改善箇所説明図

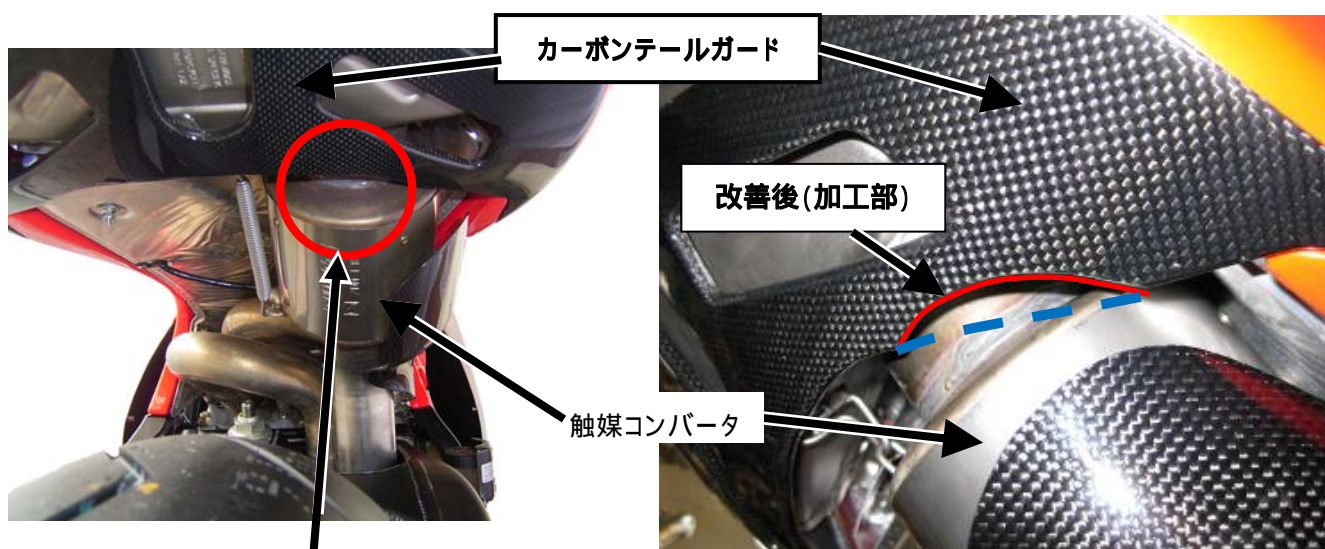
基準不適合箇所

カーボンテールガードと触媒コンバータの間隔が不適切なため、当該テールガードと触媒コンバータが接触することがある。そのため、触媒コンバータの熱により、当該テールガードが溶損し、最悪の場合、火災に至るおそれがある。

改善の内容

全車両、カーボンテールガードと触媒コンバータが接触しないように、カーボンテールガードを加工する。なお、カーボンテールガードに溶損がある場合は新品と交換し、同様に加工する。

識別： フレーム番号の下に白いペイントでマークを行う。
